Le 9 avril 2019

<b>Projet</b>	<b>Projet de mine de spodumène Whabouchi</b>
<b>Réf. CA global</b>	3214-14-052
<b>Objet</b>	<b>Demande de modification au CA global suite à l'optimisation des opérations minières projetées – Complément d'information concernant le système de traitement des eaux usées sanitaires incluant un rejet en surface</b>

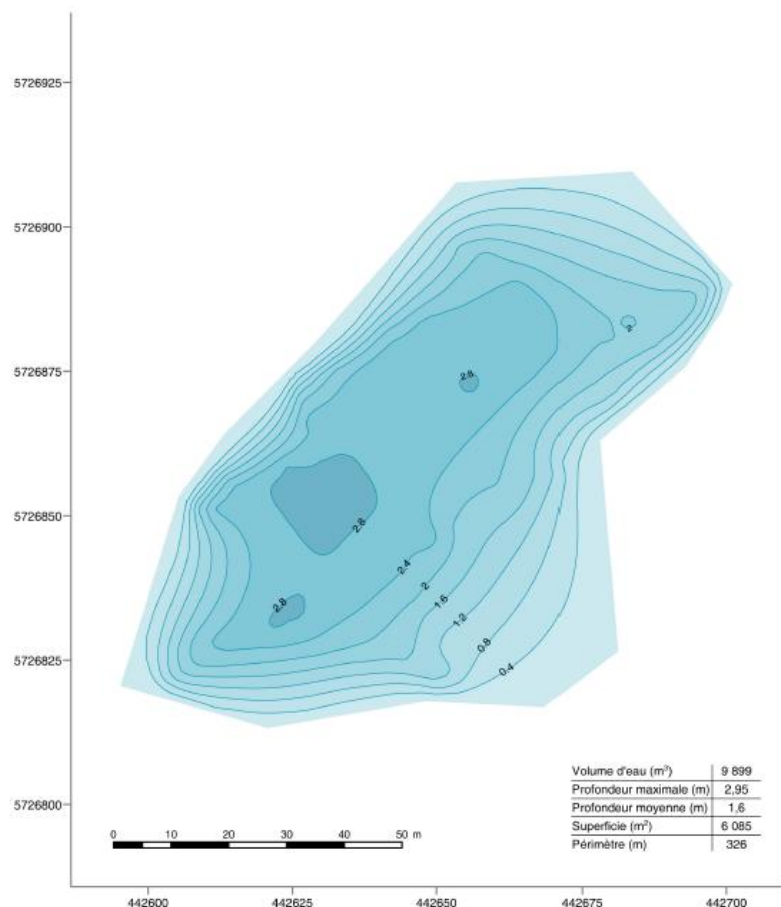
Notons aussi que la filière de traitement aujourd'hui retenue repose sur des équipements menant à un rejet en surface, c'est-à-dire à quelque 25 m du lac 31 (figures 1 et 2), lequel se déverse ultimement dans le lac du Spodumène. La figure ci-contre illustre le profil bathymétrique du lac 31, tel que relevé dans le cadre des travaux de terrain de 2012. Lors de ces mêmes relevés, il avait été relevé que le couvert végétal en rive était dominé par les herbacées (50 %) et les arbustes (40 %), avec seulement quelque 10 % de conifères, alors que le substrat du fond du lac était composé de 80 % de matière organique et 20 % de galets et cailloux.

**Figure 1 Localisation du rejet en surface du système de traitement des eaux usées sanitaires**

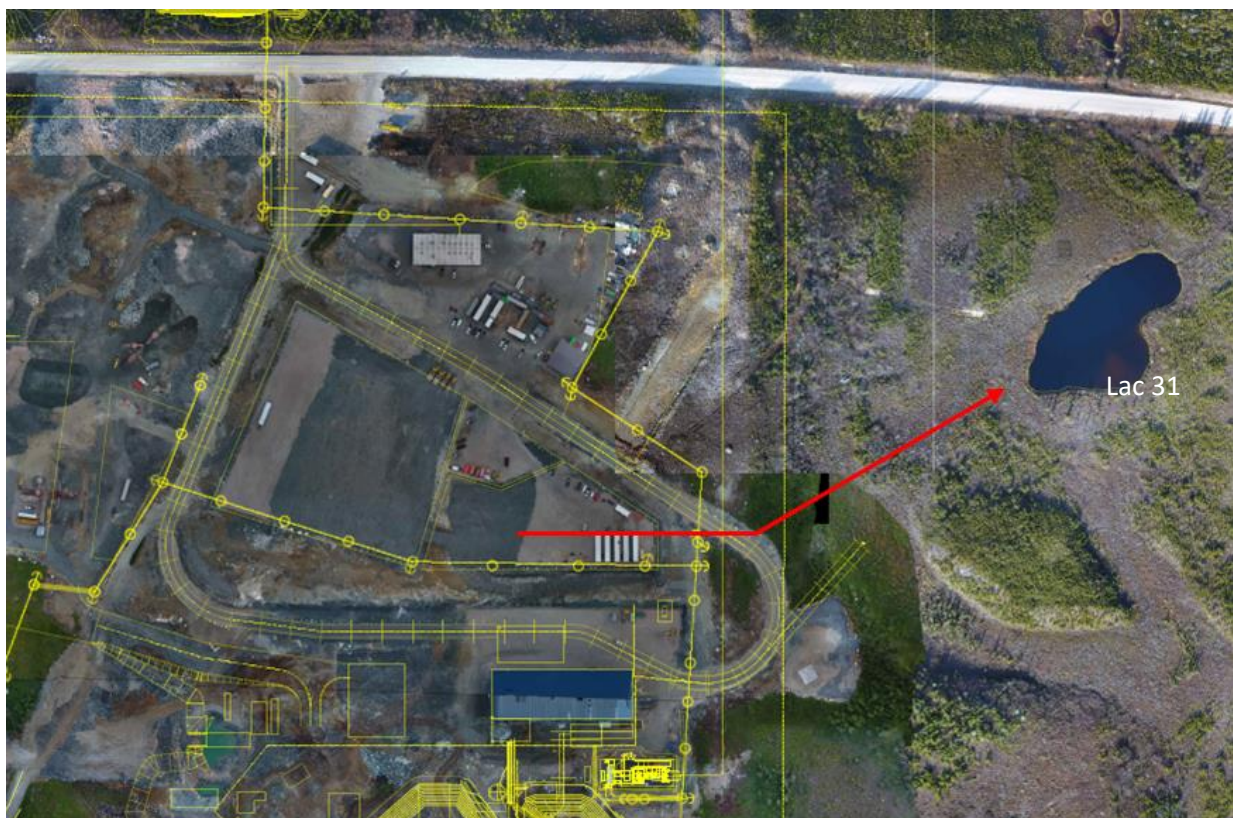
Toutefois, et ceci est la raison de la présente demande de modification, le CA global #3214-14-052 n'autorise pas un rejet en surface tel qu'actuellement projeté, mais un rejet par infiltration. C'est d'ailleurs sur ce point particulier que porte la présente demande de modification puisque, à la suite des analyses réalisées récemment, il appert que la filière de traitement autrefois préconisée et menant à un rejet par infiltration s'est avérée être moins performante que celle aujourd'hui préconisée, et surtout beaucoup moins bien adaptée aux conditions de site.

Conséquemment, la décision a été prise d'opter plutôt pour un système plus performant ne requérant par la mise en place d'un champ d'infiltration, soit la technologie MBR, laquelle combine deux technologies, la boue activée et la filtration membranaire. La clé de cette filière de traitement est l'utilisation de membranes comme outil de clarification. Plusieurs types de membranes existent sur le marché; or, celles retenues sont des membranes d'ultrafiltration à fibres creuses offrant une coupure à 0,04 micron. À titre de comparaison, la taille d'un grain de sable utilisé pour la filtration (champ d'infiltration) est de 20 microns, offrant ainsi une filtration de l'ordre de 10 à 20 microns au mieux. Par conséquent, de façon purement mécanique, les membranes utilisées offrent un seuil de coupure 500 fois plus élevé que celui du sable. Nous pouvons ainsi limiter notre empreinte écologique en surface avec une telle technologie puisqu'elle permet le respect des critères de rejets applicables sans aucun champ d'infiltration. Aussi, les performances du système MBR en ce qui a trait à l'enlèvement des MES et au traitement de la DBO<sub>5</sub>, de l'azote et du phosphore sont aussi supérieures à celles de la technologie Bionest. Finalement, dans tous les cas, il importe de se rappeler que les normes et règlements applicables au suivi de la qualité de l'effluent du système de traitement des eaux usées sanitaires seront respectées et mises en œuvre à la mine Whabouchi.

**Figure 2 Localisation générale du système de traitement des eaux usées sanitaires**

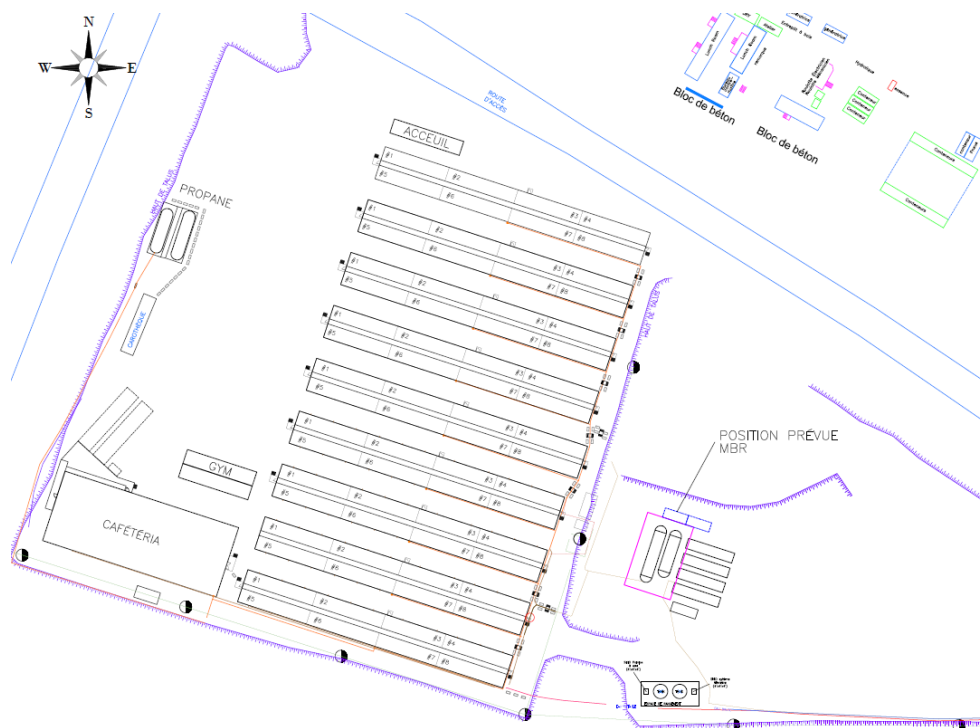
À cet effet, on notera que le traitement repose sur l'utilisation d'un débourbeur, d'un bassin d'égalisation, de bioréacteur anoxique et aérobique, de trains de filtration membranaire et d'un réservoir de stockage des boues (incluant bien sûr système de pompage et pompes de transfert). Des réservoirs collecteurs seront répartis sur le site minier là où des roulottes-toilettes seront situées afin de permettre la collecte par un camion-vacuum qui les acheminera vers le système de traitement.
